施工现场质量问题整改通知单（周检）

编号：WKZJ-04

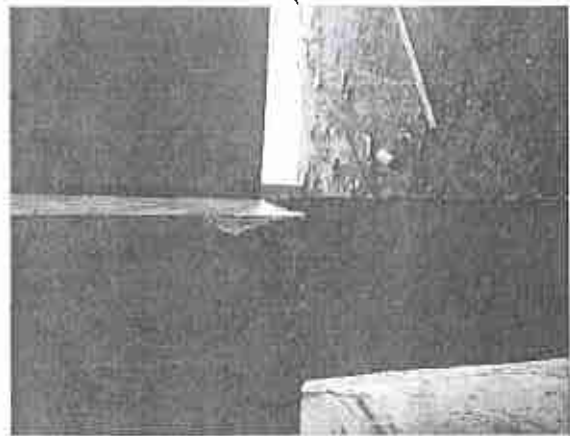
接茬部位模板加固不到位

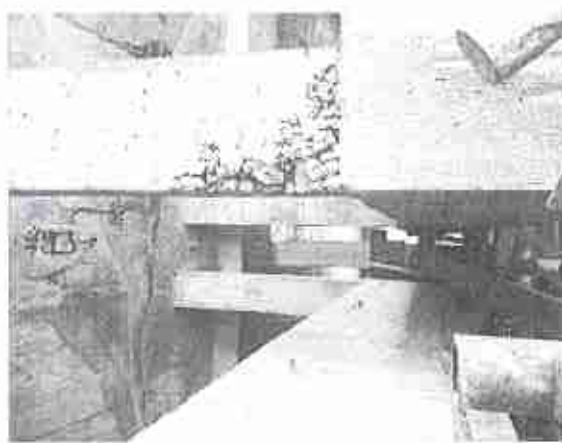
接茬部位模板加固不到位

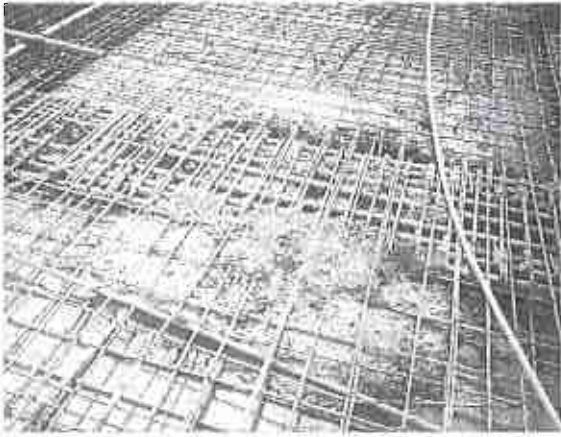
模板未覆盖保护	梁混凝土掉落板面凝固
